嘉磐惠文

申請日期	年 月 日	戶別	15 樓 A 戶
------	-------	----	----------

客戶工程變更單

A戶 排水示意平面圖(套下層樑)

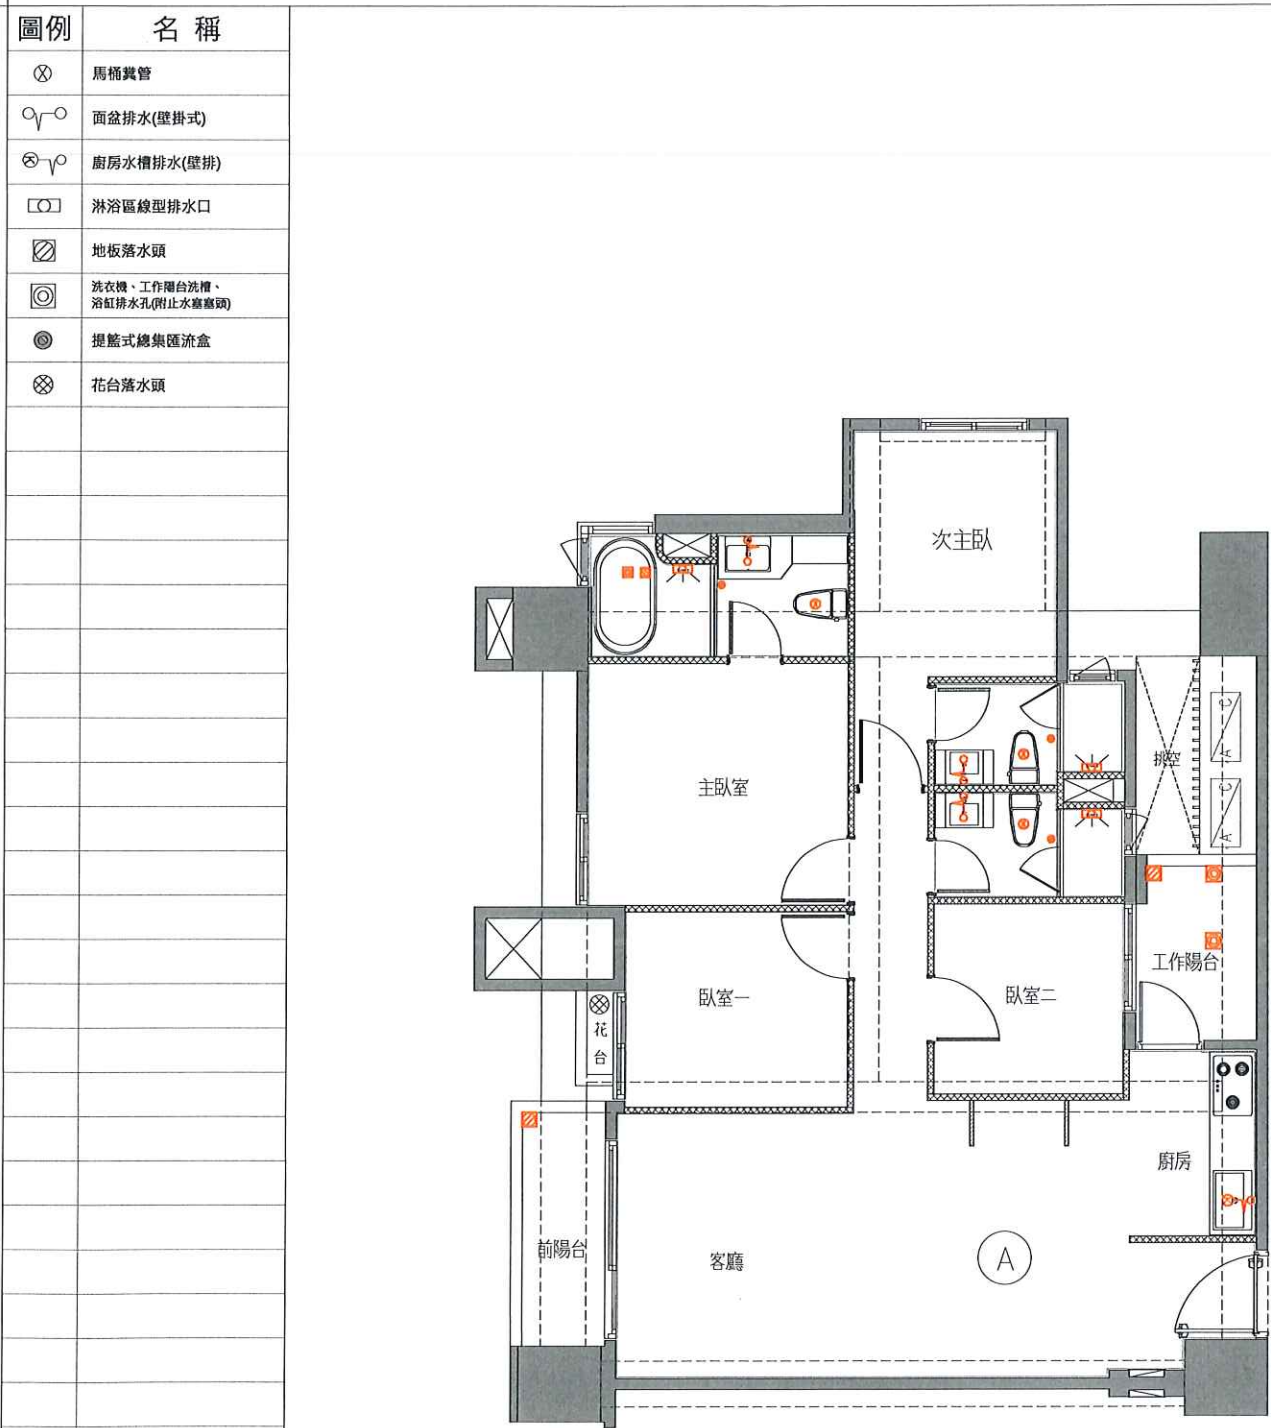
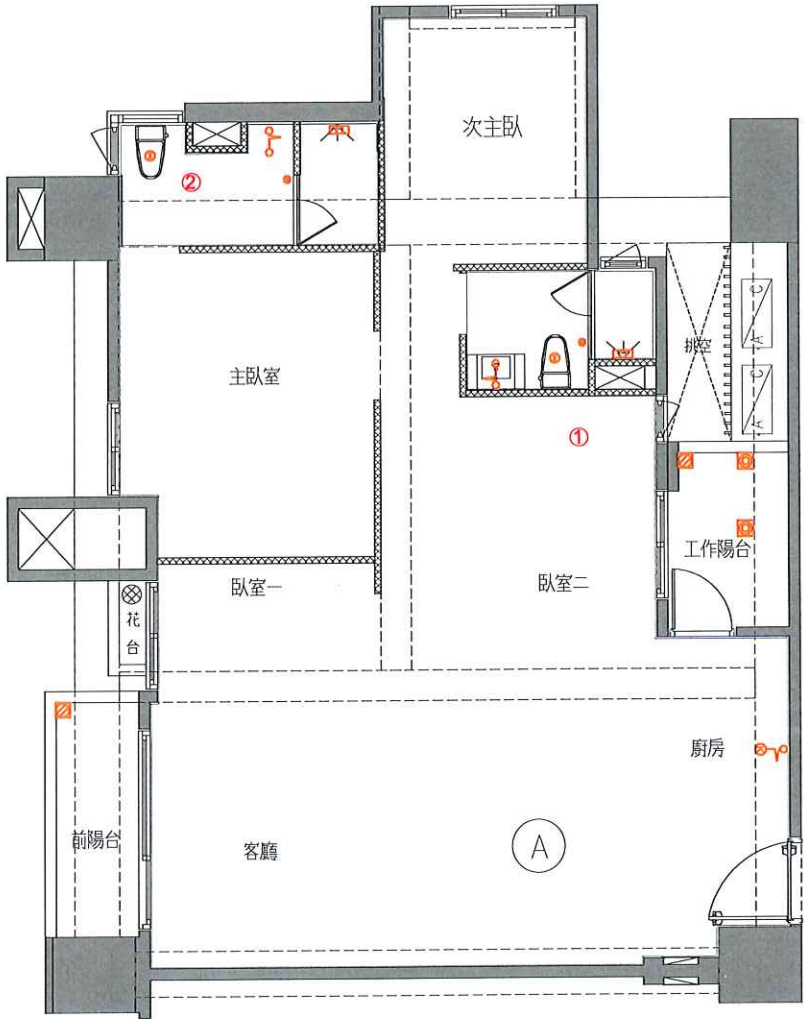
- 1.地板排水追減x3
- 2.浴缸給排水追減x1
- 3.
- 4.

A戶 冷氣套管及排水位置示意圖(套上層樑)

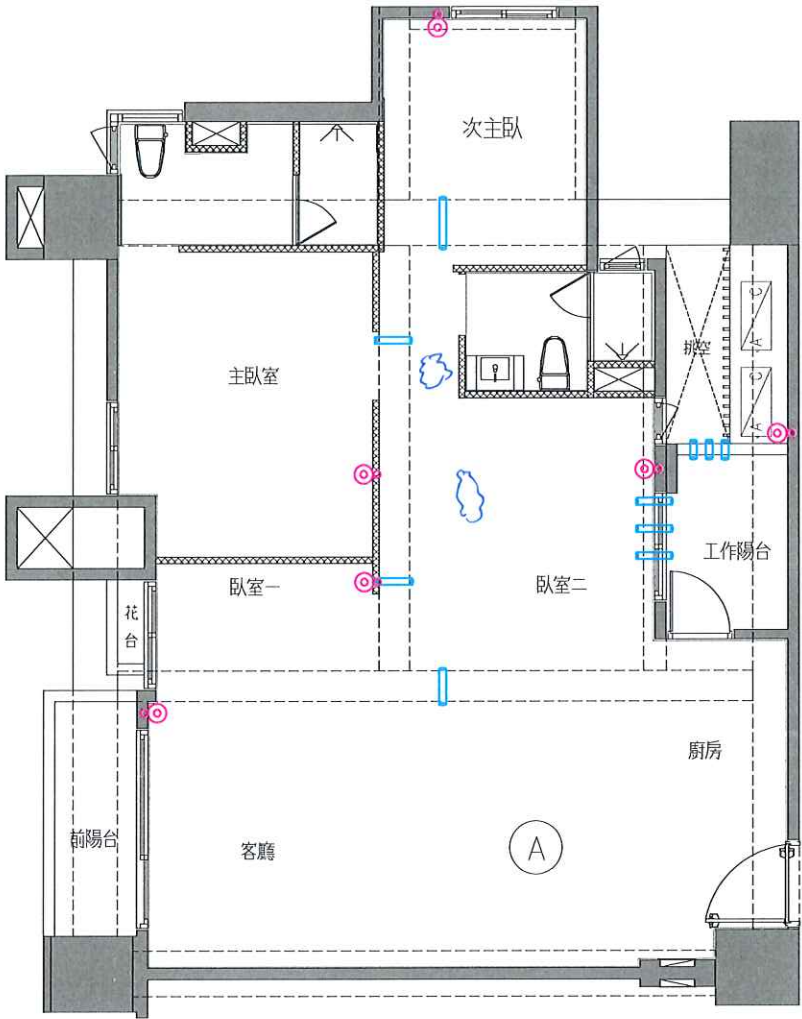
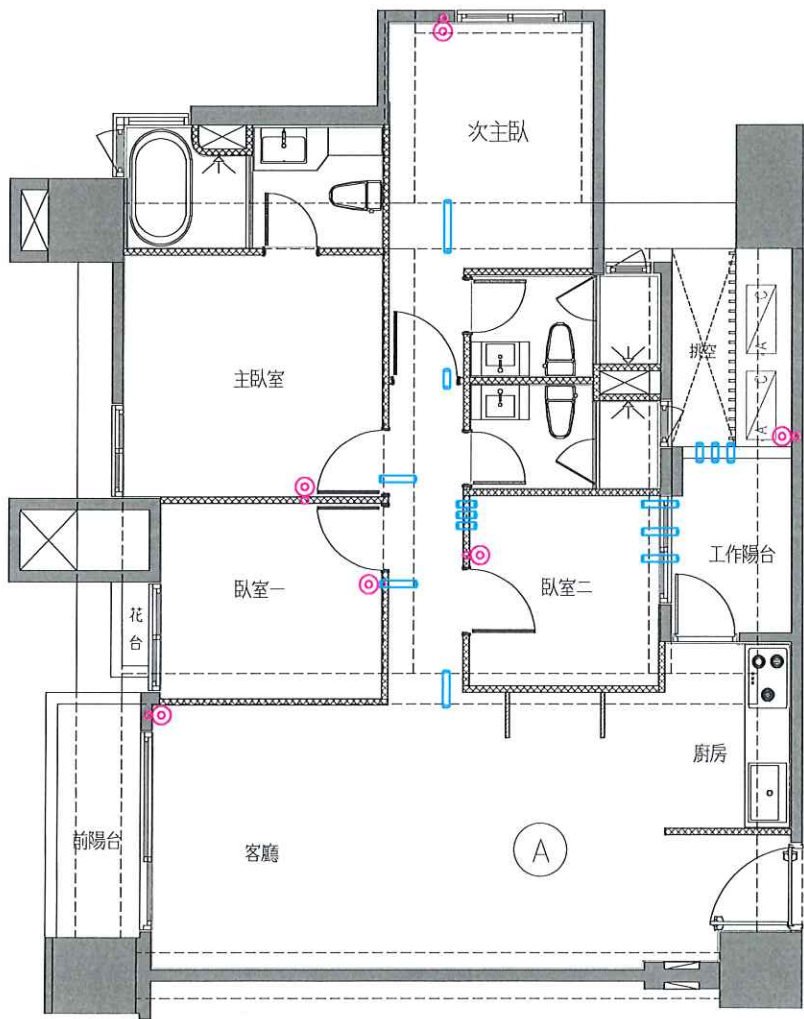
- 1. 套管、排水位置如圖
- 2. 套管重減 x 4 徐藝真
- 3.
- 4.
